改善箇所説明図

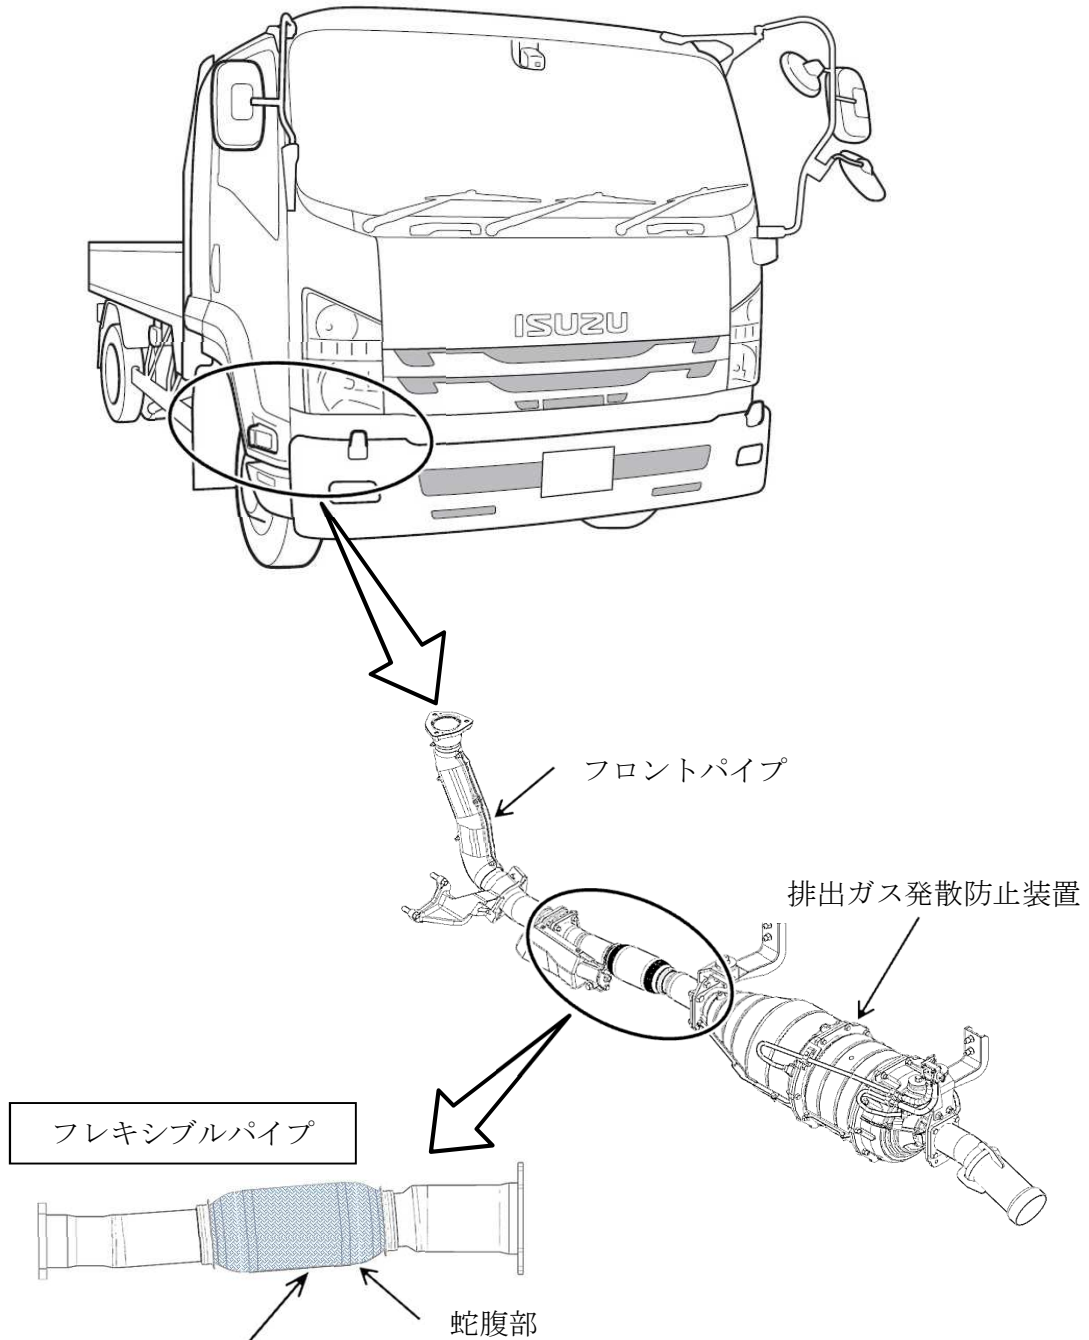
中型トラックの排気管において、フレキシブルパイプ蛇腹部の構造が不適切なため、エンジン回転により当該蛇腹部が共振するものがある。そのため、内部部品が擦れ合い、そのまま使用を続けると、摩耗して穴が開き、排気ガスが漏れるおそれがある。

全車両、フレキシブルパイプを対策品に交換する。

識別 : バッテリ前側付近のフレームに識別ペイント (黄色) を塗布する。
